COMMISSION ROYALE DES MONUMENTS ET DES SITES
KONINKLIJKE COMMISSIE VOOR MONUMENTEN EN LANDSCHAPPEN

Objet : AUDERGHEM/ WATERMAEL-BOITSFORT. E411 entre le boulevard du Triomphe et la forêt de Soignes.
PLANS ET RÈGLEMENTS D'URBANISME : Examen du projet de Plan d'Aménagement Directeur (PAD) « Delta Herrmann Debroux » et de son RIE.
Demande du Ministre-Président du 24/10/19.

Avis de la CRMS

Figure 8 : Illustration de la situation existante (à droite) et du projet de PAD (à gauche) (ARIES sur fond Google Maps et ORG², 2018)

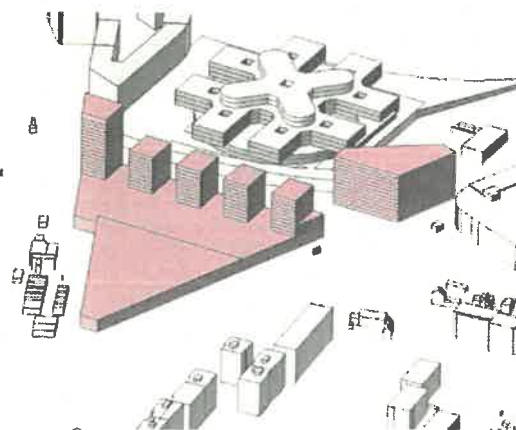
- de ne pas construire des tours « émergences » d'une telle hauteur sur le site *Triangle* et d'apprécier soigneusement l'impact paysager du bâti envisagé par rapport aux quartiers environnants (*Ixelles* et *Watermael-Boitsfort*, en particulier la vue longue dans l'axe de l'E411);
- de mesurer l'impact que ce PAD pourrait avoir sur le remarquable ensemble classé des cités du Logis-Floréal et sur les vues vers et depuis celui-ci.

**Illustration de la situation existante (en haut) et du projet de PAD (en bas)
(ARIES sur fond Google Maps et ORG², 2018)**

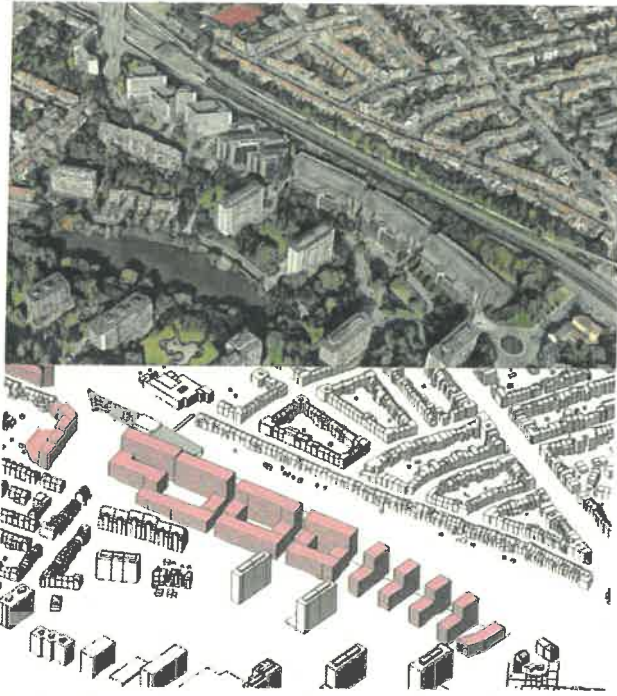
- de ne pas démolir les immeubles de bureaux repris à l'Inventaire du patrimoine situés avenue de Beaulieu (n^{os} 1 à 11), en tant que témoins postmodernes réalisés dans les années 1980, ou du moins d'avoir une réflexion par rapport au principe de maintien/ou de démolition et une attitude durable visant à tirer part des ressources existantes ;

Figure 13 : Illustration du projet prévu par le PAD pour Demey (ORG², 2018)

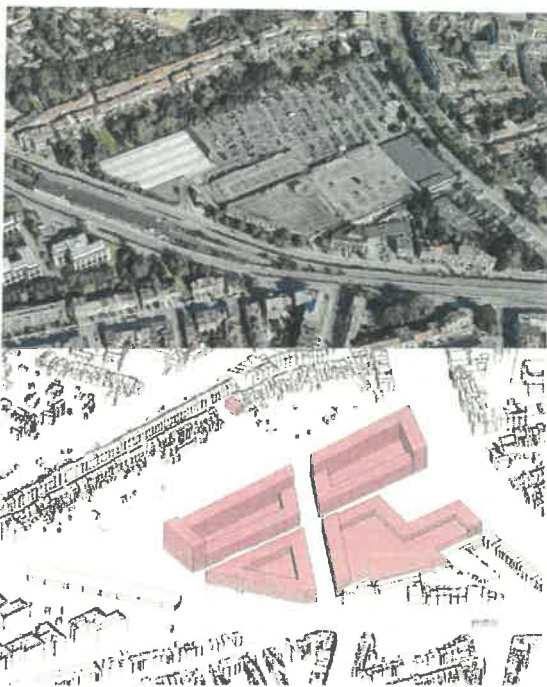
- pour le site *Demey*, pourquoi y a-t'il un liseré de façade active face au petit parc qui prendra place dans le site réaménagé ? Le parc doit au contraire être un lieu de quiétude, ceci d'autant plus que son tracé linéaire laisse peu de marge de manœuvre pour créer un espace d'apaisement, de mise en valeur du végétal et de l'eau : il y a un risque de conflits d'usages, de tensions (terrasses, déambulations etc.). Par ailleurs, la re-création de la vallée du Watermaelbeek est une perception quelque peu tronquée : quel est le sens de recréer un morceau de paysage de la vallée uniquement sur la parcelle Demey ?
